SDĚLENÍ

Věc: Vyjádření k projektové dokumentaci k zadání stavby pro úpravy dálničního úseku „D8 0805 Lovosice – Řehlovice, část stavby A – trasa dálnice a F – tunel Radejčín“ dle požadavků stanoviska EIA

Stavba: D8 0805, TP - EIA

Věc: Reakce na připomínky AOPK

Obrázek 1: Vzorový příčný řez s pásem z větví a kamenů (Pragoprojekt, 05/2020).

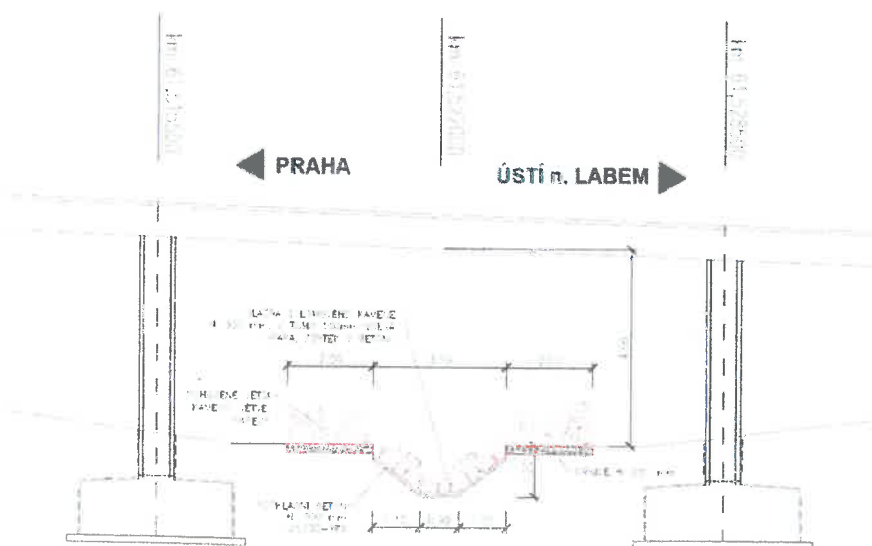
AOPK ČR: Pás je sice navržen, ale pouze podél vodního toku – připomínka znamená vytvořit pásy dva – jeden u paty šikmé zdi v podmostí (roští, větve) a jeden podél vodního toku (kameny, kmeny) – obojí vhodně napojit na okolní prostředí. Šířka podmostí tuto úpravu umožňuje (dle výkresu je mezi pilíři vzdálenost 13 m) a bude současně ponechán i pás pro průchod středně velkých savců (srnec obecný, prase divoké) – okolí upraveného koryta nezasypávat kamennou drtí, ale ponechat povrch s hlínou.

Ad 1) Pás pro zlepšení možnosti migrací drobných živočichů byl již v projektové dokumentaci navržen.

Obrázek 3: Detail příčného řezu korytem – členitost bude zachována spárami mezi kameny (Pragoprojekt, 05/2020).

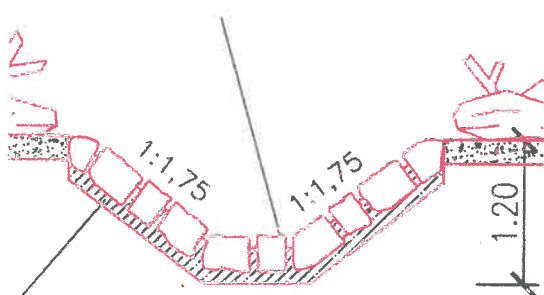
AOPK ČR: Souhlasí, další úpravy nejsou navrhovány

Ad 3) Členitost nového koryta je již zajištěna optimalizací opevnění koryta pod mostem – dlažba z lomového kamene nebude vyspárována „dohládka“, v dlažbě budou ponechány dostatečně hluboké a široké správy pro zachování přirozené členitosti dna a běhů. V těchto spárách bude umožněno zachytávání sedimentů pro oživení koryta, také v nich bude možné úkryt drobných vodních živočichů při jejich protiproudém pohybu vodním tokem.

Obrázek 4: Vegetační úpravy okolo mostu 214. (Foto HBH, 01/2019).

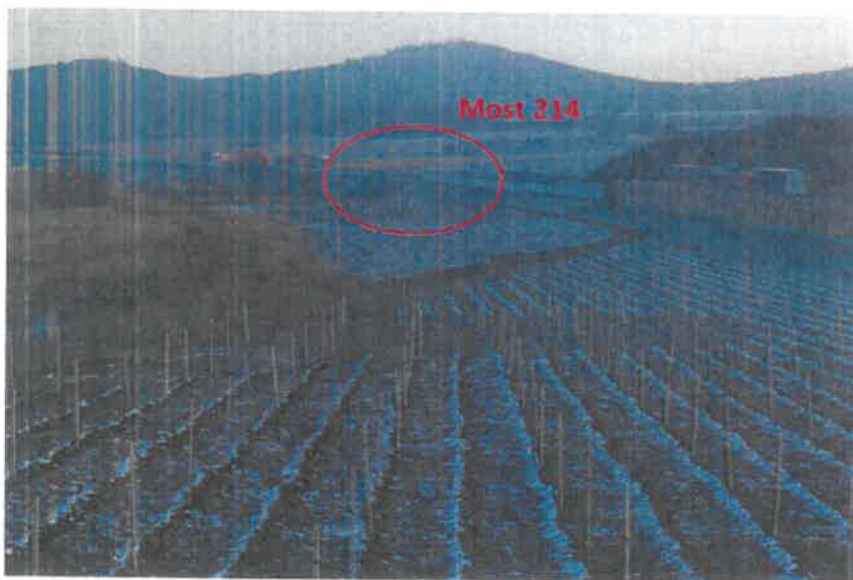
AOPK ČR: Připomínka se týkala přímo podmostí a návaznosti nového koryta na přerušené doprovodné porosty vodního toku (viz obr. A).

Ad 4) Biokoridor podél vodního toku je již v současné době dostatečně propojen s okolním prostředím. Z jižní strany (na fotce níže vpravo od mostu) navazuje na most polní remíz, ze severní strany (na fotce níže vlevo od mostu) navazuje na most břehový porost vodního toku. V okolí mostu i dálnice byly provedeny rozsáhlé vegetační výsadby (viz foto níže), které budou fungovat jako naváděcí prvek propojující mosty s širším okolím.

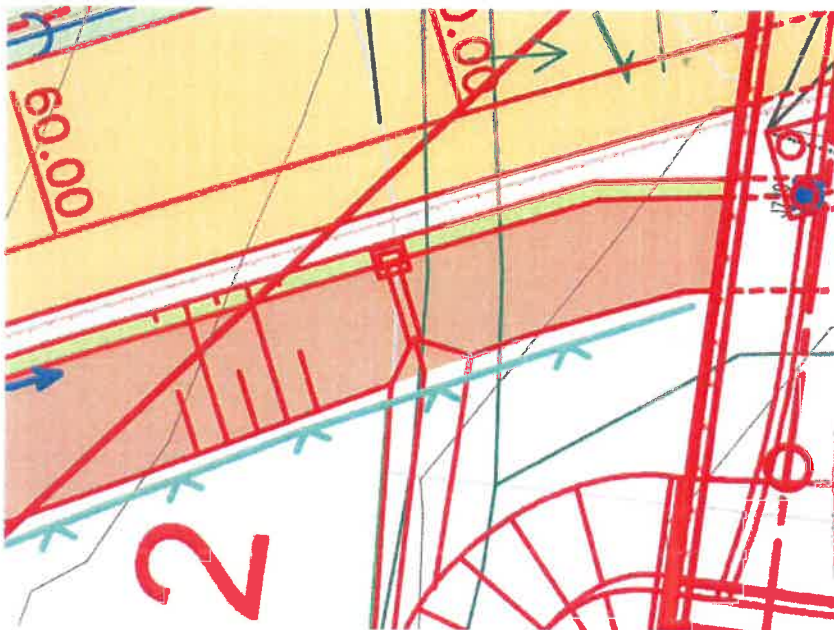
1. U objektů jímek, kde není navrhována úprava sklonu stěny prověřit možnost jiného řešení – je skluz pro živočichy dosažitelný (obojživelníci stupeň nižší než 5 cm, ostatní 10 cm)?
2. Je možné umístit do prostoru jímky provizorní rampu?
3. Jak je myšlena poznámka, že by klín naváděl zvířata přímo do dálnice – jakým způsobem by se dostali do jímky, pokud se jímka nachází už v zaplaceném (?) prostoru dálnice?
4. Provádět monitoring těchto objektů.

Ad2) S ŘSD bylo domluveno, že bude řešeno pevnou rampu, neupevněná (např. dřevěná rampa by se mohla proudem vody pohnout)

Ad3) Poznámka byla myšlena tak, že šachta se nachází v bezprostřední blízkosti dálnice (na obrázku dálniční příkop v zářezu)

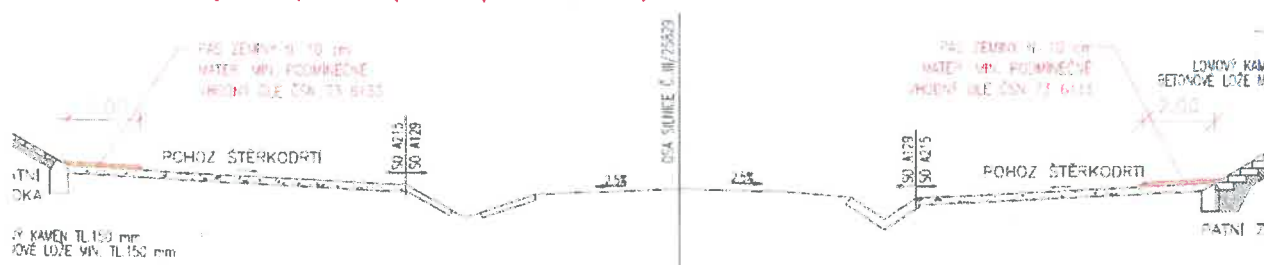
2. Také příčný řez podmostím (04. Příčný řez) očividně neodpovídá reálné situaci – jednak nejsou zakresleny pilíře a jednak není ve výkresu správně zachycena sklonitost podmostí směrem ke komunikaci, ani nejsou uvedeny rozměry. Podle zákresu i z fotodokumentace (např. Migrační studie) je vidět, že dvoumetrový pás podél komunikace se do podmostí po celé jeho délce nevejde. Plocha podmostí vysypaná kamennou drtí je výrazně vyš, než úroveň vozovky, a zdá se, že při jejích okrajích směrem k odvodňovacímu příkopu dochází k erozi. Zvířata se zjevně pohybují při okraji vozovky na hliněném povrchu na té straně, kde není instalováno svodidlo.

AOPK ČR: Zakreslená situace neodpovídá reálnému stavu ani v jednom místě podmostí a situaci hrubě zkresluje (viz obr. D a E). Zákesr upravit dle reálné situace a do technické zprávy doplnit popis reálného stavu s tím, že pás zeminy nebude všude široký 2 m. Navrhnout šířku a vedení pásu tak, aby byl pro průchod středně velkých savců (srnec obecný) dostatečný.

Ad2) Příčný řez pod mostem je proměnný (spodní komunikace je v podélném sklonu), vykreslený řez zachycuje jeden profil, řez byl míněn jako schematický, ale je pravda, že pás vysypaný kameny je vyš než vozovka, řez může být upraven a nejméně příznivá poloha pilíře může být zakreslena

Obrázek 5: Objekt F211

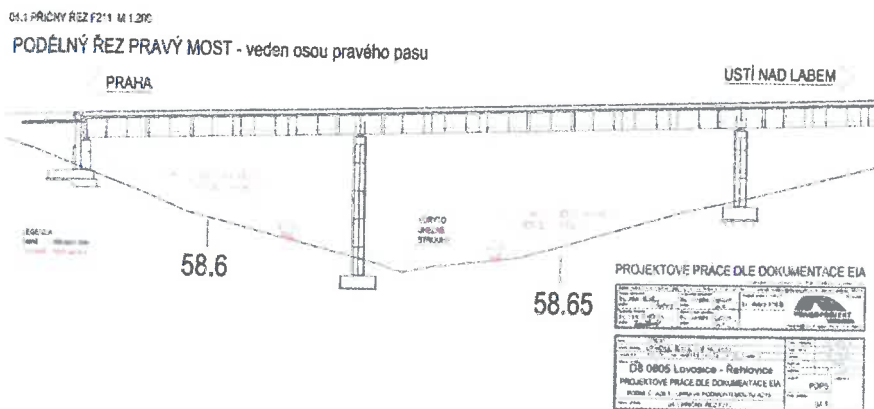
1. Zvážit vytvoření pásu z roští uvnitř podél zdi (A213 a A216), který využívají plazi nebo drobní savci (např. ježek, myš, kuna) a pásu z kamenů, kmenů atd., který využijí např. ještěrky či obojživelníci. U objektu A216 doplnit vrstvu zeminy i pod pás pohozy z kamenů a větví.

AOPK ČR: Pás je sice navržen, ale pouze podél vodního toku – připomínka znamená vytvořit pásy dva – jeden (obvykle) u paty šikmé zdi v podmostí (roští, větve) a jeden podél vodního toku (kameny, kmeny) – obojí vhodně napojit na okolní prostředí. Šířka podmostí tuto úpravu ve všech případech umožňuje.

Ad 1) Pásy pro zlepšení možnosti migrací drobných živočichů byly již v projektové dokumentaci navrženy.

Obrázek 7: Objekt A216

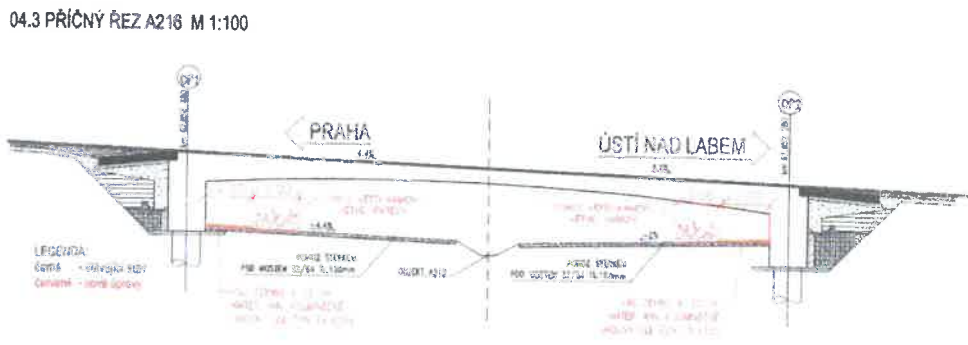
- U objektu A216 by bylo vhodnější posunout pás zeminy od paty mostu doprostřed, blíže k vodnímu toku, kde jsou lepší parametry (světlá výška) pro průchod středně velkých savců (srnec obecný, prase divoké). Jako lepší varianta se jeví uspořádání: pás roští a větví u paty mostu, pás kamenů a kmenů při vodním toku a mezi nimi upravit povrch nasypáním zeminy.
